Mission régionale d'autorité environnementale

**Avis de la mission régionale
d'autorité environnementale
Centre-Val de Loire
sur le projet de carrière de la société Pigeon
situé au lieu-dit « La Guignière »
sur le territoire de la commune de Marboué (28)
Autorisation environnementale**

n°2022-3569

*Illustration : carte des aléas du PPRi Loir
(Source : étude d'impact, page 83)*

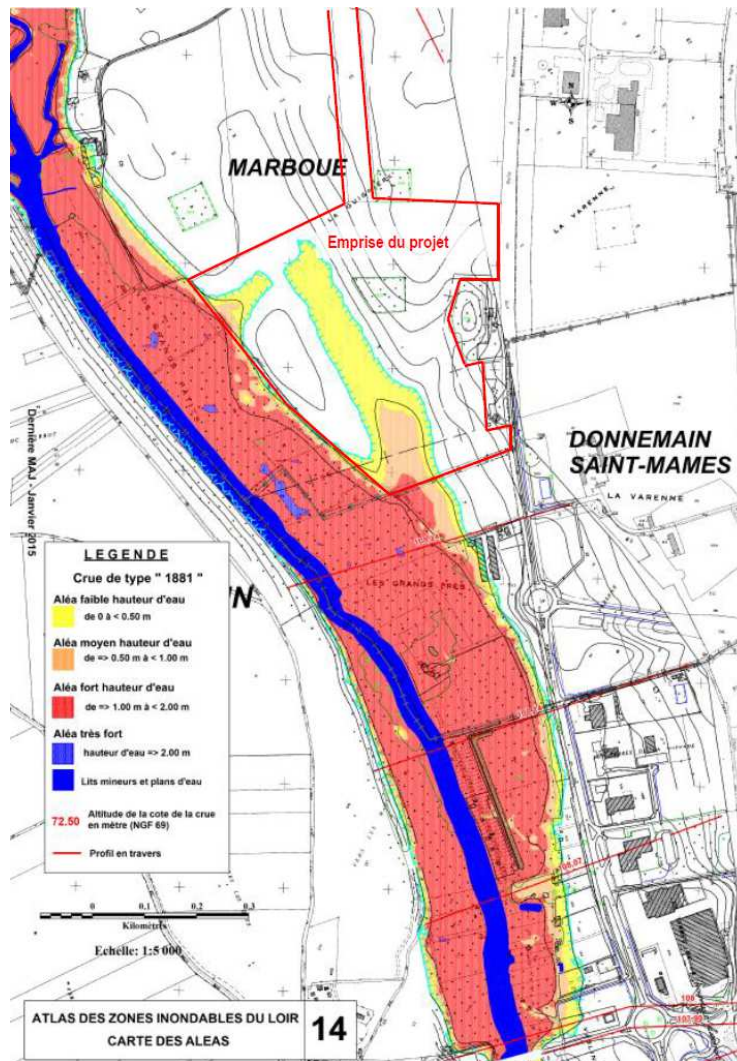
La commune de Marboué est concernée par le plan de prévention des risques d'inondation (PPRi) du Loir, approuvé le 23 février 2015. D'après le règlement du PPRi, la partie ouest du projet est classée en zone verte, ce qui correspond à une zone non urbanisée, vouée à l'expansion des crues du Loir dans le but de permettre un laminage des crues de la rivière et de ne pas aggraver le risque d'inondation sur les communes concernées et à leur aval.

Les aléas d'inondation y sont faibles (moins de 50 cm de hauteur d'eau) à fort (plus de 2 m de hauteur d'eau) La cote de la crue de référence est à 108,24 m NGF. Sur l'emprise du projet, l'altitude des terrains est décroissante vers le Loir de 115 m NGF à 107,50 m NGF. Ainsi, une partie significative de l'emprise du projet de carrière se situe en zone inondable.

Illustration : tracés du projet de déviation par rapport au projet de carrière
(Source : étude d'impact, page 11)

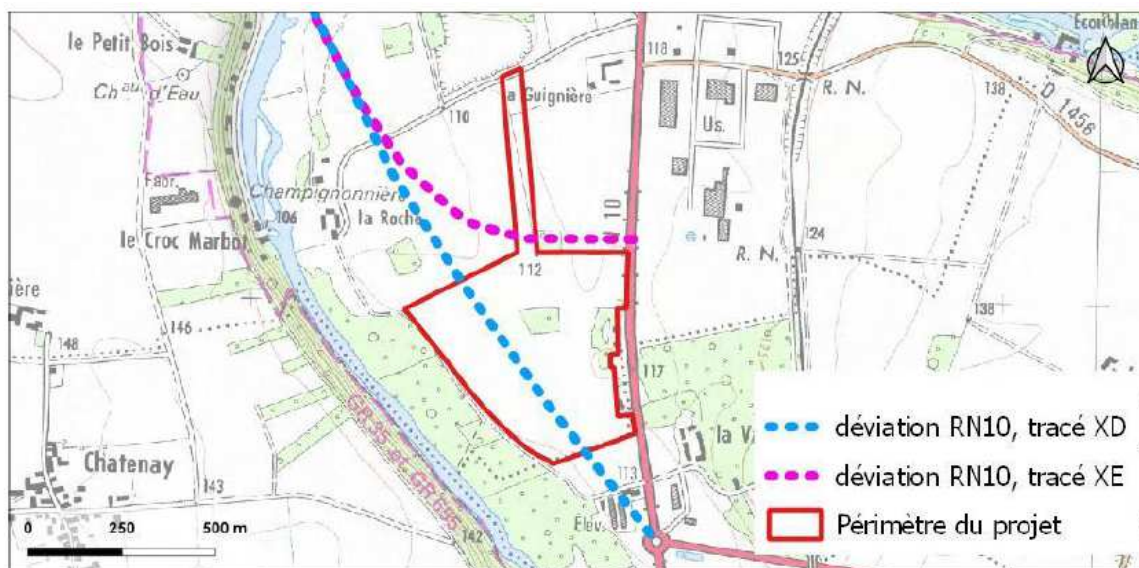
Ces deux tracés ont été pris en compte par le pétitionnaire par l'exclusion des bandes de terrain concernés de la zone exploitable et mise en cohérence du phasage d'exploitation. Le dossier présente en effet trois alternatives d'exploitation permettant la mise en œuvre des variantes XE, XD ou XE + XD. Cependant, le dossier n'indique pas clairement quelle variante d'exploitation fait l'objet de la demande d'autorisation environnementale.

En outre, les effets cumulés de l'exploitation de la carrière et des travaux routiers, ainsi que les hypothèses de trafic routiers ne sont pas abordés dans le dossier alors qu'ils ont des conséquences sur le phasage d'exploitation et la desserte de la carrière.

Il serait utile de compléter l'évaluation environnementale concernant les interactions avec le projet de déviation de la RN10 (effets cumulés, emprises foncières...).
